COMUNE DI FORLIMPOPOLI
PROVINCIA DI FORLÌ-CESENA

VARIANTE SPECIFICA PER APPOSIZIONE VINCOLO ESPROPRIATIVO

“REALIZZAZIONE DELLA STRADA DI COLLEGAMENTO VELOCE TRA FORLÌ E CESENA
LOTTO 1 PER FORLIMPOPOLI E LOTTI 1, 2 PER FORLÌ”

- **ALLEGATO A -**
RECEPIMENTO
PARERI ENTI
- **ALLEGATO B -**
CONTRODEDUZIONI
AL DECRETO
PROVINCIALE
- **ALLEGATO C -**
CONTRODEDUZIONI
ALLE OSSERVAZIONI

LOTTO 1
VIA MATTEI - CIRCONVALLAZIONE

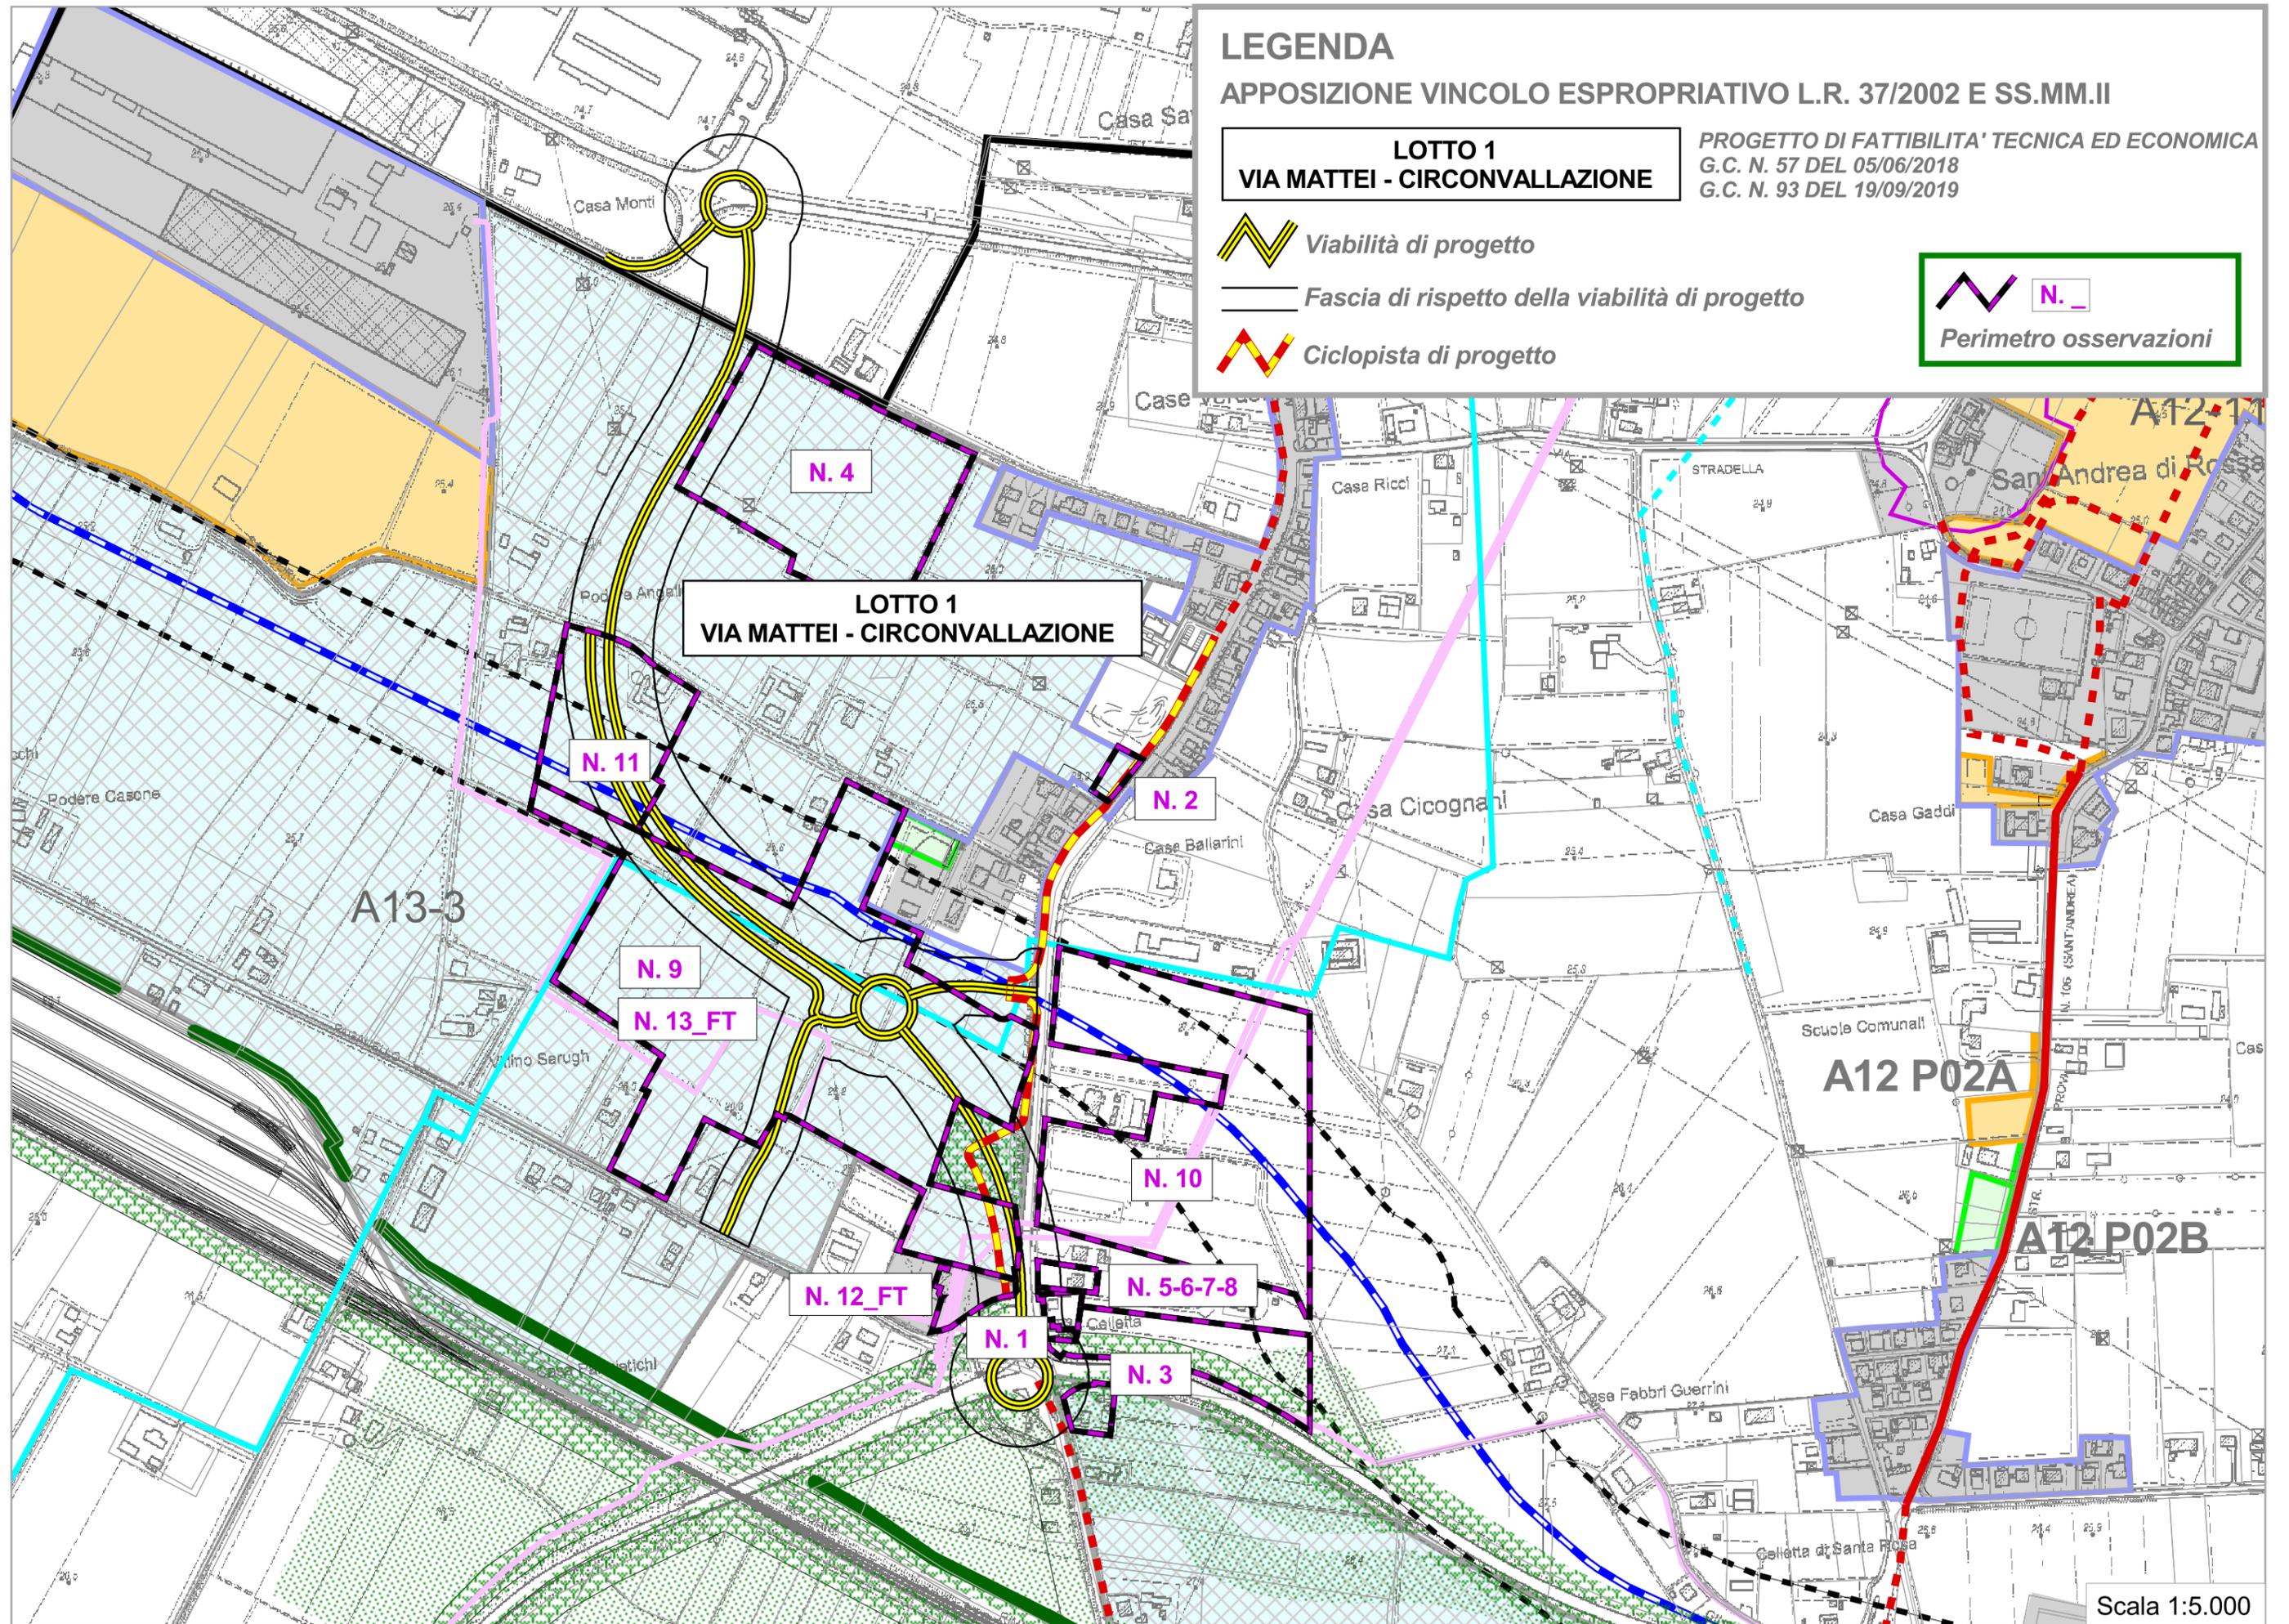
2	12454	10/07/2020	Facciani Marina - Severi Enzo	6	119	<p>1. La particella è già stata ceduta al Comune per una sup. di circa 136 mq (Det. 86/2015 registrata il 26/03/2015), ma non perfezionata.</p> <p>2. Sono in attesa di conoscere l'indennità di espropriazione.</p> <p>La determinazione comunale n. 86/2015 ha rinviato ad una successiva fase di progettazione la verifica delle aree interessate da cedere della relativa indennità. Tenuto conto che la proprietà sarà interessata dalla realizzazione della sola pista ciclabile, e della rinnovata disponibilità dei proprietari alla cessione dell'area, si fa presente che con il progetto Definitivo dell'opera pubblica verrà anche determinata l'indennità di espropriazione/corrispettivo di cessione ai sensi del DPR 327/2001 e ss.mm.ii.. In quella fase, pertanto, potrà procedersi all'avvio delle procedure di acquisizione delle aree successivamente alla presente procedura.</p>	ACCOLTA

3	12609	13/07/2020	Massi Aride	7	82-485	<p>Sono presenti 2 accessi carrabili a servizio di abitazione e appezzamento agricolo. Chiede il loro mantenimento e tutela per consentire le medesime manovre di accesso. Tutela della p.la 485 (abitativa) dall'inquinamento acustico ambientale.</p>	<p>L'accesso alla particella n. 82 non muta; quello alla particella n. 485 sarà oggetto di ampliamento e spostamento in allontanamento dalla rotonda, atto a migliorarne la sicurezza e fruibilità. Per le condizioni acustiche il documento previsionale di impatto acustico evidenzia un miglioramento della situazione (recettori 112 e 113). Relativamente all'inquinamento atmosferico lo Studio Preliminare Ambientale riporta che gli effetti della nuova infrastruttura sulla componente atmosfera sono trascurabili in fase di esercizio, mentre prevede un basso impatto temporaneo in fase di cantiere a livello di PM10 che potrà essere ulteriormente ridotto/annullato con interventi di mitigazione, da individuare in fase esecutiva.</p>	ACCOLTA

4	12612	13/07/2020	Sangiorgi Gino – Grilli Ivanna	6	6	<p>Ritengono di essere coinvolti in maniera sostanziale, anche nella parte di Forlì. Chiedono che la particella ricadente nel Comune di Forlimpopoli non sia coinvolta.</p>	<p>La particella di proprietà del richiedente sarà interessata quasi unicamente dalla fascia di rispetto stradale, in quanto la sede stradale ricadrà nella proprietà limitrofa pressoché interamente (fatto salvo per una superficie minima di 7 mq per i quali, in sede di approvazione del progetto definitivo e redazione del Piano Particellare di Esproprio, si procederà alla determinazione delle indennità di esproprio ai sensi del DPR327/2001 e ss.mm.ii). Ciò non determina una modifica dell'assetto attuale del fondo. E' prevista mitigazione lineare a verde lungo il tracciato. I lavori potranno eventualmente interessare la fascia di rispetto stradale temporaneamente in fase di cantiere con ripristino dei luoghi a fine lavori.</p>	PARZIALMENTE ACCOLTA

5	12810	15/07/2020	Leoni Simona	7	245	<p>A seguito di accertamenti presso FMI e Comune, prendono atto che il progetto esecutivo non è ancora disponibile e pertanto sono limitate le possibilità di affrontare compiutamente la tematica. CHIEDE di: Verificare se la recinzione verrà spostata; Garantire accesso alla proprietà anche di mezzi pesanti; Adeguate indennizzo.</p>	<p>La particella di proprietà del richiedente sarà interessata unicamente dalla ridefinizione della fascia di rispetto stradale. Nel progetto definitivo, in fase di stesura avanzata, è già stato verificato che non sarà necessario modificare recinzioni e passi carrai. All'attuale situazione, pertanto, la proprietà non sarà interessata da esproprio, quindi non si prevede un'ipotesi di indennizzo.</p>	ACCOLTA
6	12812	15/07/2020	Roverelli Giancarlo	7	80-245-246	<p>A seguito di accertamenti presso FMI e Comune, prendono atto che il progetto esecutivo non è ancora disponibile e pertanto sono limitate le possibilità di affrontare compiutamente la tematica. - CHIEDE di: Verificare se la recinzione verrà spostata; - Garantire accesso alla proprietà anche di mezzi pesanti; - Adeguato indennizzo</p>	<p>La particella di proprietà del richiedente sarà interessata unicamente dalla ridefinizione della fascia di rispetto stradale. Nel progetto definitivo, in fase di stesura avanzata, è già stato verificato che non sarà necessario modificare recinzioni e passi carrai. All'attuale situazione, pertanto, la proprietà non sarà interessata da esproprio, quindi non si prevede un'ipotesi di indennizzo.</p>	ACCOLTA

7	12813	15/07/2020	Roverelli Andrea	7	80-245-246	<p>- A seguito di accertamenti presso FMI e Comune, prendono atto che il progetto esecutivo non è ancora disponibile e pertanto sono limitate le possibilità di affrontare compiutamente la tematica. - CHIEDE di: Verificare se la recinzione verrà spostata; - Garantire accesso alla proprietà anche di mezzi pesanti; - Adeguato indennizzo</p>	<p>La particella di proprietà del richiedente sarà interessata unicamente dalla ridefinizione della fascia di rispetto stradale. Nel progetto definitivo, in fase di stesura avanzata, è già stato verificato che non sarà necessario modificare recinzioni e passi carrai. All'attuale situazione, pertanto, la proprietà non sarà interessata da esproprio, quindi non si prevede un'ipotesi di indennizzo.</p>	ACCOLTA
8	12814	15/07/2020	Bertoni Rosella	7	245	<p>- A seguito di accertamenti presso FMI e Comune, prendono atto che il progetto esecutivo non è ancora disponibile e pertanto sono limitate le possibilità di affrontare compiutamente la tematica. - CHIEDE di: Verificare se la recinzione verrà spostata; - Garantire accesso alla proprietà anche di mezzi pesanti; - Adeguato indennizzo</p>	<p>La particella di proprietà del richiedente sarà interessata unicamente dalla ridefinizione della fascia di rispetto stradale. Nel progetto definitivo, in fase di stesura avanzata, è già stato verificato che non sarà necessario modificare recinzioni e passi carrai. All'attuale situazione, pertanto, la proprietà non sarà interessata da esproprio, quindi non si prevede un'ipotesi di indennizzo.</p>	ACCOLTA

9	12856	15/07/2020	SAPRO Ilano Bruno Vergallo (Curatore del fallimento n. 59/2020) vergallo@pec.ve rgalloassociati.it	6	34-183- 234-236- 237-240- 250-253- 254-256- 259-262- 264-343- 345-354- 362	- non sono noti i valori di indennizzo e quindi non è possibile determinare il danno economico per la procedura e i creditori; - era stata presentata proposta (n° 14) approvata con Atto di indirizzo Del CC 72 del 28/11/2018; l'esproprio riduce la potenzialità edificatoria;	Si rinvia alla osservazione n. 13 FT GES.SCO.	
10	12866	15/07/2020	Tedaldi Claudio	7	454-455	- non è stato specificato tipo di interessamento e relativa entità;- il perimetro della part. 455 identifica recinzione impianto fotovoltaico: non può essere interessata nemmeno da occupazione temporanea cantiere.	Sulle p.lle n. 454/455 il progetto prevede solo la ridefinizione della fascia di rispetto dovuta alla nuova infrastruttura. Non vi sarà pertanto interessamento delle proprietà né con nuove opere né con operazioni di cantiere.	ACCOLTA

11	12872	15/07/20	Rossi Barbara, Danila, Sante	6	32-361	- Colloquio con Sindaco; - Negli incontri pubblici avevano fatto presente problematiche; - il progetto precedente non pregiudicava interamente la coltivazione; - il fabbricato ricadrà in fascia di rispetto stradale; - il terreno è attraversato centralmente dalla strada di collegamento veloce e bretella Via Savadori: questa situazione genera frazionamento del terreno e nessuna possibilità di coltivare le parti residue; - Allegano relazione con valori di stima; Chiedono una proposta di accordo per l'indennizzo relativo al danno economico.	La definizione del tracciato di progetto ha tenuto conto delle indicazioni fornite dall'Amministrazione Comunale coniugandole con le prescrizioni normative che vincolano la realizzazione di nuove strade e intersezioni a rotatoria (D.M. n.6792 del 05/11/2001 del Ministero delle Infrastrutture e dei Trasporti "Norme funzionali e geometriche per la costruzione delle strade" e al D.M. 19.4.2006 "Norme funzionali e geometriche per la costruzione delle intersezioni stradali"), nonché delle caratteristiche plano-altimetriche e geometriche (quali ad esempio raggi di curvatura degli archi stradali e lunghezza dei rettili) necessarie per il rispetto dei parametri relativi alla velocità di progetto, alla sicurezza e al livello di servizio per una strada di categoria C1 come quella in questione. La definizione del tracciato inoltre ha tenuto conto dei vincoli territoriali presenti, nonché delle esigenze di minor impatto possibile dell'opera complessiva sul territorio e sugli edifici esistenti. Si fa presente che non è tecnicamente possibile, a causa delle summenzionate normative, modificare puntualmente l'andamento planimetrico del tracciato stradale senza che ciò comporti la revisione completa dell'intero tracciato. Ciò premesso, si constata: <ul style="list-style-type: none"> • l'effettiva separazione del terreno coltivato dai fabbricati, che verrà reso accessibile dal nuovo collegamento della Via Savadori; • che, a seguito, dell'avanzamento della definizione progettuale, le fasce di rispetto andranno a coinvolgere maggiormente (quasi tutto) il fabbricato; • il fabbricato verrà a collocarsi all'interno di una nuova zonizzazione acustica e di pertinenza acustica della strada. Il progetto prevede una mitigazione lineare a verde lungo il tracciato. In esito al procedimento di valutazione ambientale è previsto che il fabbricato in questione (recettore n.23) sia oggetto di monitoraggio acustico pre e post opera; sulla base delle risultanze saranno eventualmente previste ulteriori azioni di mitigazione. Si prende atto della volontà dei proprietari di addivenire ad un accordo con l'amministrazione comunale e della richiesta, dietro presentazione di una propria perizia, di valutare un particolare indennizzo per l'impatto del progetto sulla proprietà. L'Amministrazione comunale sta predisponendo, il progetto definitivo e la redazione del Piano Particolare di Esproprio, con la cui approvazione, successivamente alla presente fase, si procederà alla determinazione delle indennità di esproprio ai sensi del DPR327/2001 e ss.mm.ii. In tale fase si terrà conto della specificità della situazione e potrà essere appropriatamente esaminata la stima proposta e valutato l'adeguato indennizzo. Inoltre, in sede di accordo, potranno essere valutate forme e modalità di ristoro anche diverse, che tengano conto della particolare situazione rappresentata.	PARZIALMENTE ACCOLTA

12FT	13422	24/07/2020	Prati Moreno	6	415	<p>1 - Richiesta di collegare la ciclabile fuori dalla Via Paganello, con possibilità di scambio ultimo tratto via Paganello/proprietà Prati;</p> <p>2 - Liberare ultimo tratto boschetto retrostante la proprietà per eccessivo incremento vegetazione;</p> <p>3 - sbocco del nuovo braccio su via Paganello adatto alla immissione dei mezzi pesanti (bisarche) di trasporto autoveicoli alla loro azienda;</p> <p>4 - posizionamento cartellonistica commerciale direzionale sulla nuova viabilità e rotatorie.</p>	<p>Dalle verifiche effettuate per la predisposizione del Piano Particellare di Esproprio, la p.lla n. 180 risulta di proprietà di Ente Urbano (che risulta essere il Comune di Forlimpopoli) con frazionamento del 15/6/87. Il tratto terminale di Via Paganello, adiacente la p.lla 415 di proprietà del richiedente, risulterà a fondo cieco e non funzionale al progetto salvo che per il transito della ciclabile. Perciò, a seguito di verifiche condotte sui luoghi con la proprietà, si ritiene accoglibile la richiesta di spostare il percorso ciclabile e la possibilità indicata di permutare il relitto stradale a favore della proprietà privata. Tuttavia, al fine di effettuare le più appropriate ed equilibrate valutazioni in termini compensativi reciproci, si demanda allo studio di dettaglio del progetto Definitivo e del Piano Particellare di Esproprio che conterranno la determinazione delle indennità ai sensi del DPR327/2001. Ciò consentirà di definire l'opportuna posizione del tracciato ciclabile, l'esatta quantificazione delle aree, la precisa posizione dei nuovi confinamenti, nonché le effettive compensazioni per lo scambio delle aree.</p> <p>2. Taglio boschetto: trattandosi di altra proprietà la vegetazione sarà arretrata in ragione della profondità necessaria alla realizzazione della carreggiata e della ciclabile di nuova realizzazione.</p> <p>3. La nuova viabilità di accesso a Via Paganello è stata prevista per consentirne anche l'utilizzo da parte dei mezzi pesanti.</p> <p>4. Per quanto riguarda la cartellonistica, nella nuova rotatoria intermedia potranno essere collocate le indicazioni per via del Paganello. La segnaletica commerciale dovrà essere eventualmente richiesta dal privato all'Ente Proprietario della strada come previsto dal Codice della strada.</p>	ACCOLTA

13FT			Ing. Flamini Fabio Eugenio per GESCO s.r.l		34-183-234-236-237-240-250-253-254-256-259-262-264-343-345-354-362	<p>In funzione della aggiudicazione della asta alla società Ge.Sco. s.r.l., chiede di integrare l'innesto per la viabilità dell'area di sviluppo produttivo.</p>	<p>Con nota prot. n. 18233, in data 30/09/2020, è pervenuta a questa Amministrazione Comunale comunicazione circa l'aggiudicazione da parte della Società GE.SCO s.r.l. delle aree di proprietà SAPRO.</p> <p>La nuova soluzione progettuale tiene conto anche delle modifiche planimetriche dei bracci di raccordo alle Vie Savadori e Paganello inserite in accoglimento delle integrazioni alla procedura di Screening.</p> <p>Si riporta la comunicazione già trasmessa in data 22/10/2020 (prot.19937) da Ing. Maltoni Claudio di F.M.I., progettista dell'opera pubblica, che ha specificatamente valutato la modifica del progetto richiesta: <i>"In merito all'osservazione del proprietario dell'area ex Sapro si riporta in allegato la soluzione che si ritiene idonea e che non pregiudica i tempi e la procedura di realizzazione dell'opera e al contempo la procedura per la realizzazione dell'intervento del privato.</i></p> <p><i>In sostanza, come risulta dalla planimetria allegata il progetto del Lotto 1 rimane inalterato rispetto al progetto di screening che corrisponde a livello planimetrico al redigendo progetto definitivo.</i></p> <p><i>Negli elaborati progettuali è stata inserita la previsione di un accesso alla lottizzazione privata che dovrà essere realizzata a cura e spese del soggetto attuatore privato e non sarà oggetto dei lavori d'appalto per la realizzazione del Lotto 1."</i></p> <p>Per ulteriori dettagli si rinvia anche alle controdeduzioni alle riserve formulate dalla Provincia con il decreto n.28207/142 del 10/12/2020 (RISERVA A.2).</p>	ACCOLTA
